# 无锡地铁集团有限公司

锡地铁函〔2021〕35号

## 关于清源路与观顺道交叉口东南侧地块出让 地铁保护意见的函

清源路与观顺道交叉口东南侧地块与轨道交通关系图

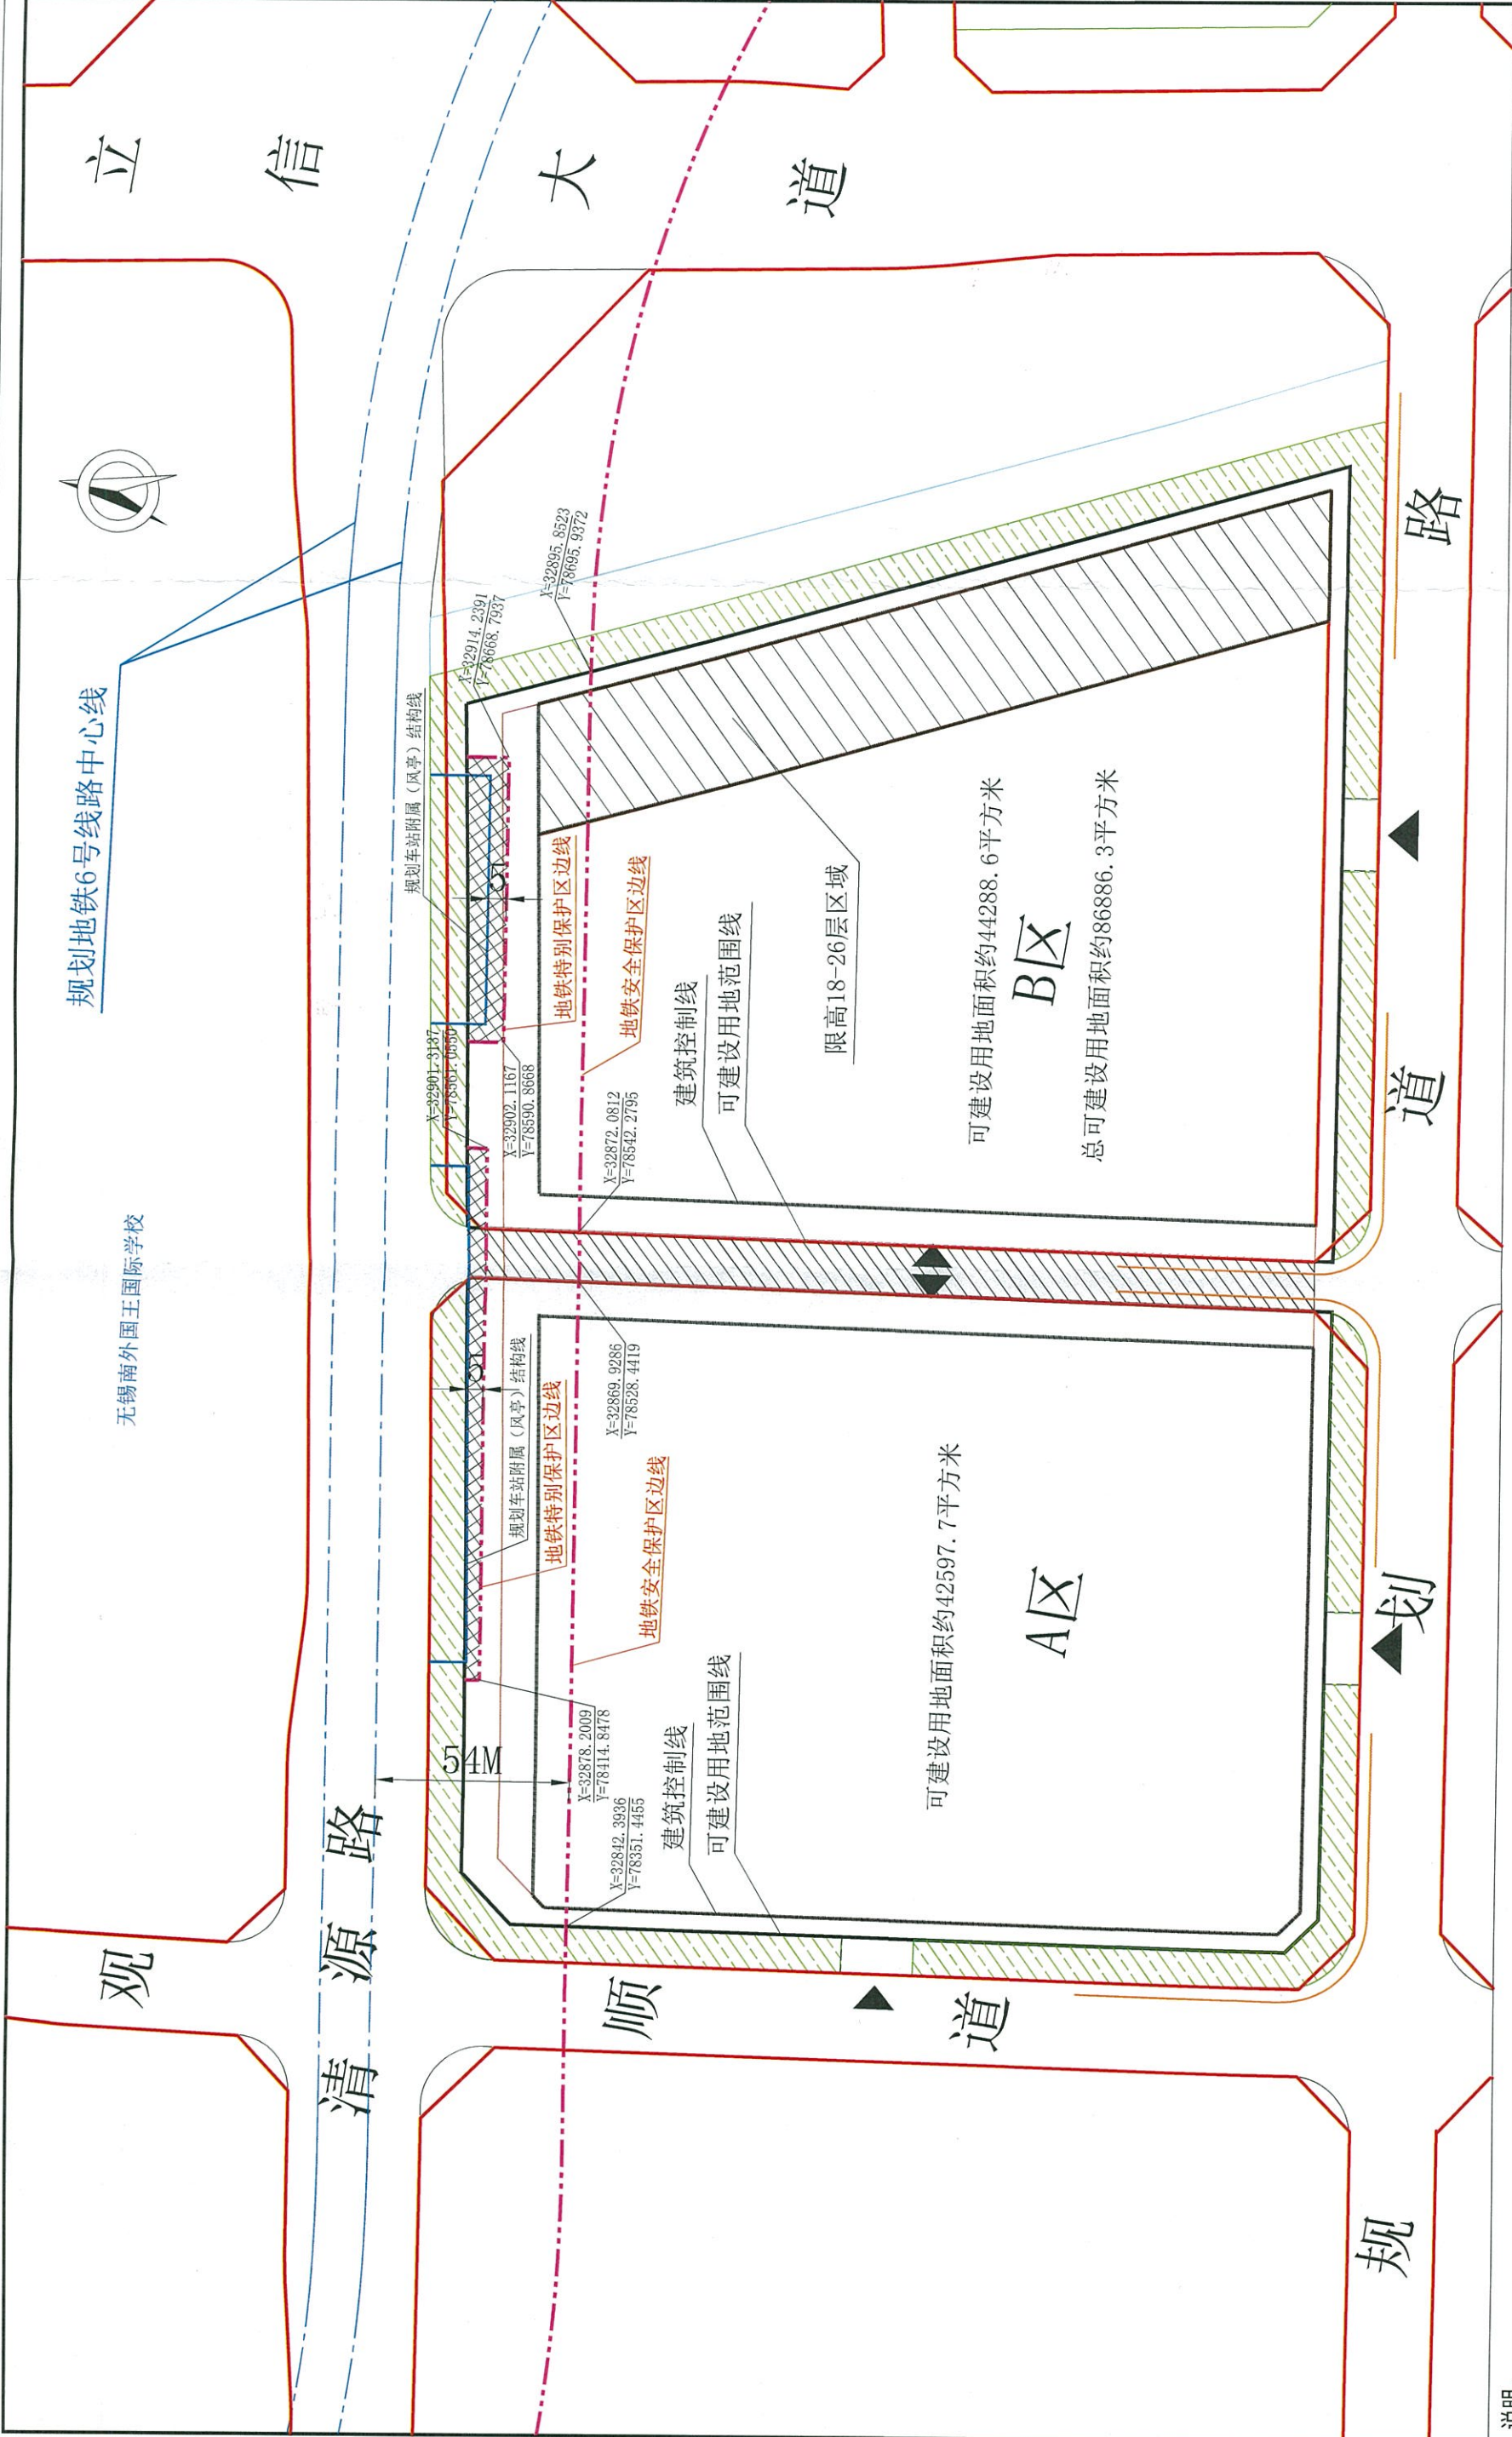
清源路与观顺道交叉口东南侧地块(以下简称该地块)局部位于规划轨道线路的安全保护区及特别保护区内。该地块可建设用地范围线内涉及地铁特别保护区的，我公司已在附图中采用网格进行标识。

根据《无锡市轨道交通条例》关于安全保护区的管理规定，地块开发建设单位应当事先书面征求地铁集团的意见；地块内实施方案与地铁设施之间应满足结构安全退距、消防、环评等技术要求；在特别保护区内除《无锡市轨道交通条例》第二十六条规定允许的建设活动外，不得进行其他建设活动。

轨道交通规划线路处于前期研究阶段，存在调整可能，线路最终实施方案以政府有关部门批复为准。
